Saint-Denis, le 06 septembre 2021

**Arrêté N° 2021-1772/ SG/DCL
portant modification à l'arrêté préfectoral n° 2013-2021/SG/DRCTCV4 du 25 octobre 2013
modifié par les arrêtés n° 2015-610/SG/DRCTCV, n° 2015-761/SG/DRCTCV,
n° 2015-2148/SG/DRCTCV et n° 2018-1721/SG/DRECV portant autorisation au titre
du code de l'environnement des travaux de la nouvelle route du littoral (NRL)
sur les communes de Saint-Denis et de la Possession**

Plan de principe général de l'assainissement du barreau de raccordement

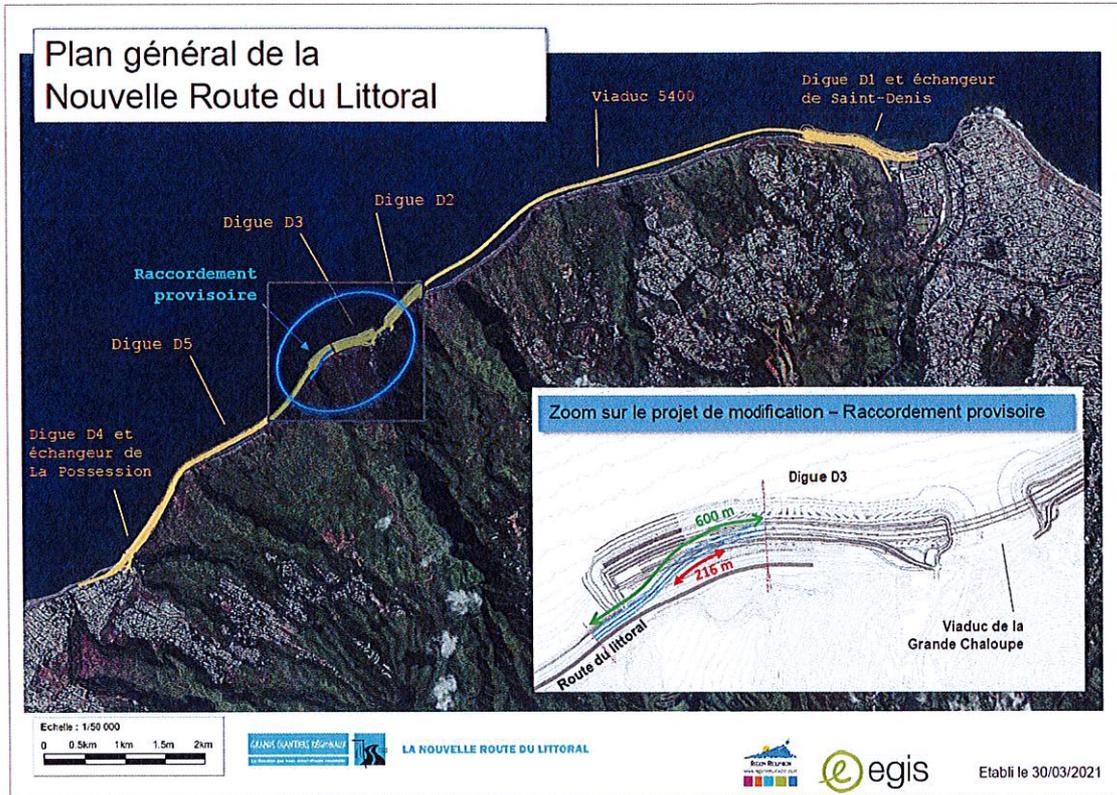
« Le dispositif d'assainissement est réalisé selon le plan de principe joint en annexe.

Sur le barreau de raccordement, les eaux de ruissellement sont récupérées dans des caniveaux à fente situées de part et d'autre de la chaussée.

Les eaux collectées sont envoyées dans le BR 4, par l'intermédiaire d'un fossé bétonné.

Le dispositif est dimensionné selon le même principe que le projet initial :

Collecte et traitement des eaux dans des bassins de rétention avant rejet dans le milieu naturel pour des occurrences de pluies inférieures ou égales à 2 ans. Au-delà, les eaux de ruissellement sont évacuées directement vers l'extérieur ».
